ANDRANO PER TUTTI

P.E.B.A.
Piano Eliminazione Barriere Architettoniche

ANALISI
05g
ISTITUTO COMPRENSIVO
Fruibilità Interna
(Piano Rialzato
Bagno riservato)

Bagno riservato scala 1:20

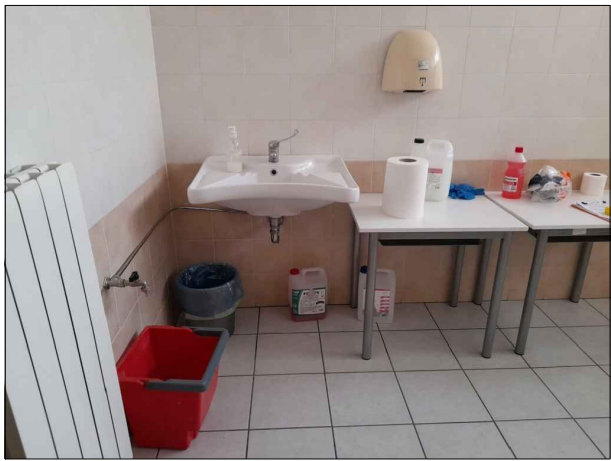
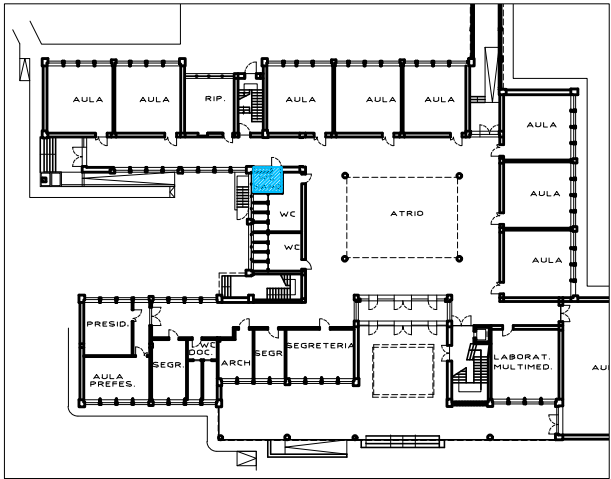
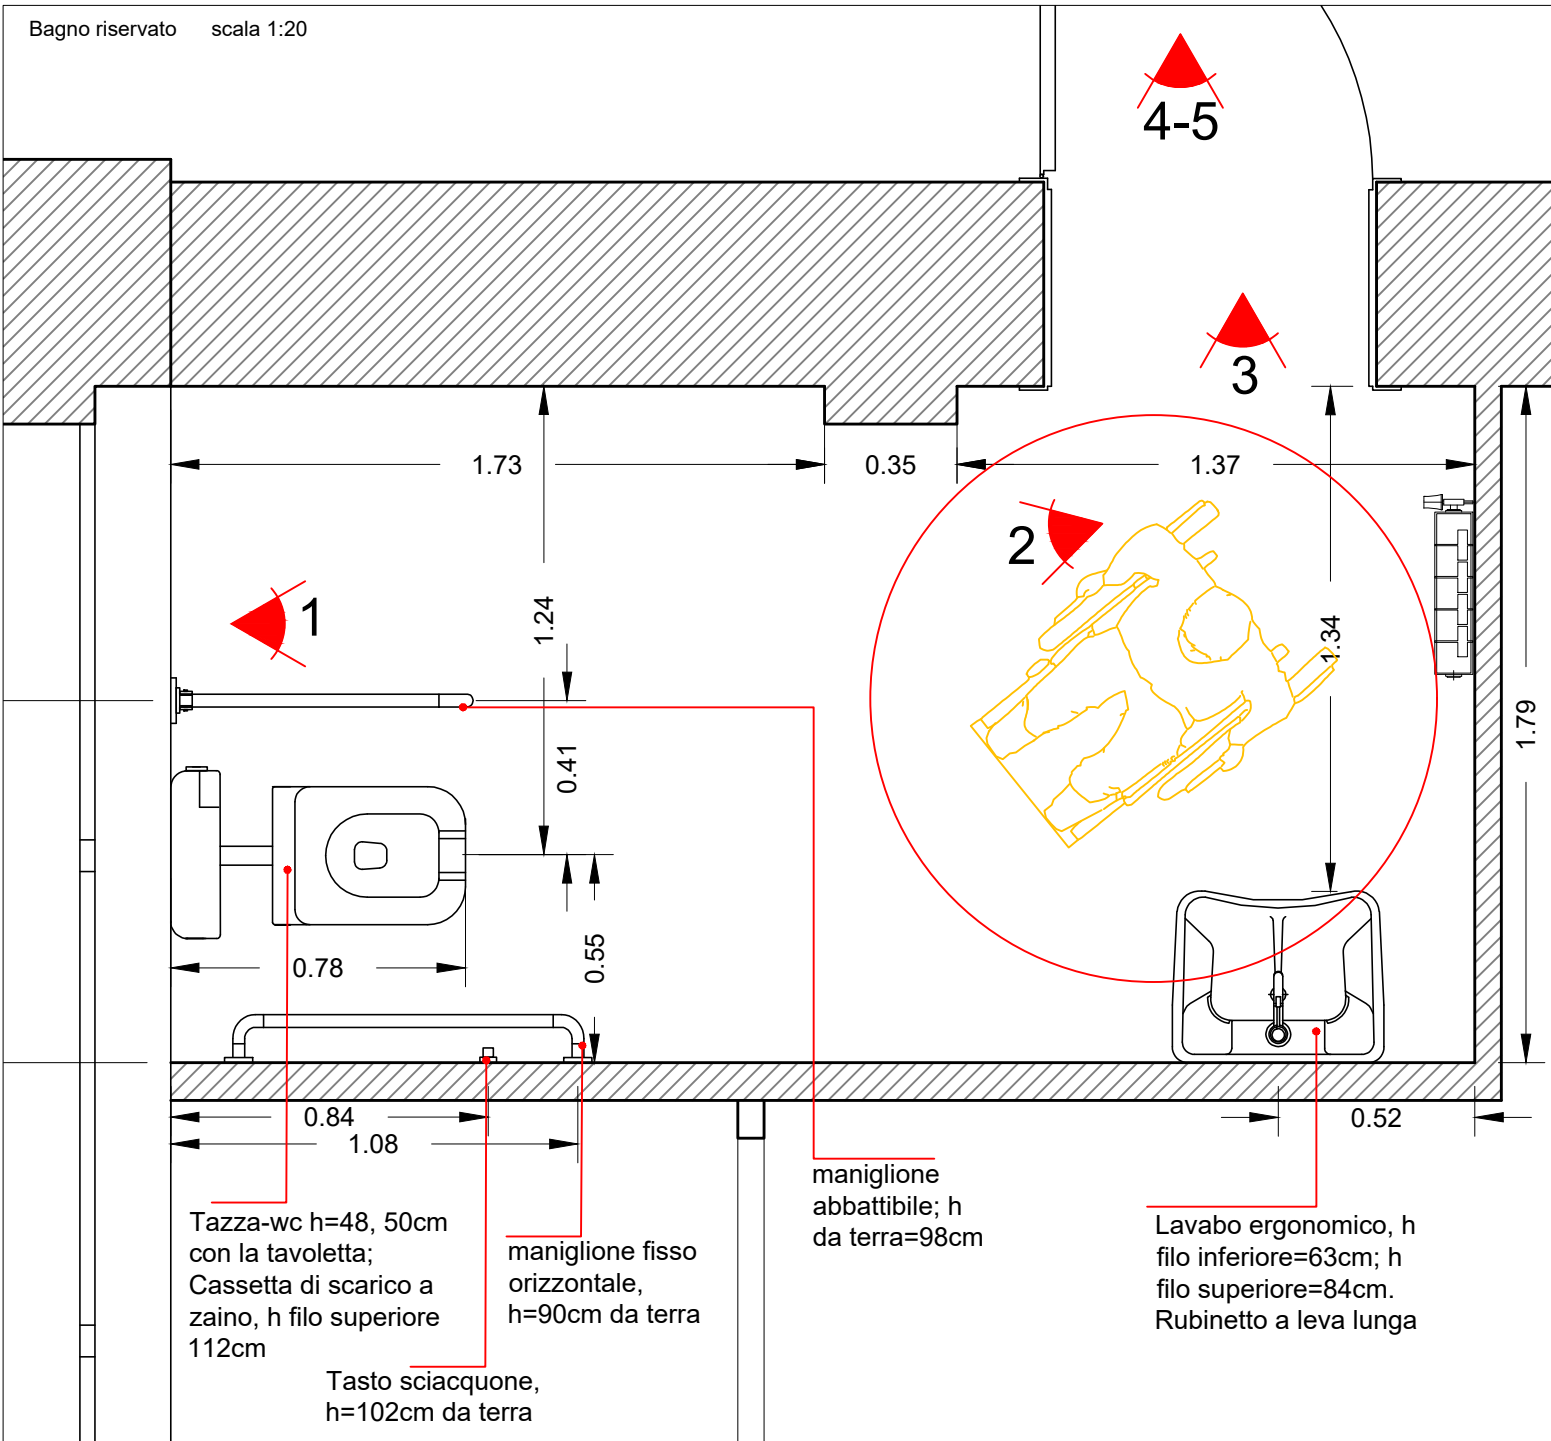
CRITICITA'

- 1) altezza dei maniglioni eccessiva (>80cm);
- 2) Maniglione fisso distante per il trasferimento da parte di persona su sedia a ruote
- 3) altezza del tasto a parete dello sciacquone potrebbe risultare eccessiva da parte di certa utenza con disabilità;
- 4) maniglione abbattibile già provvisto di portarotolo
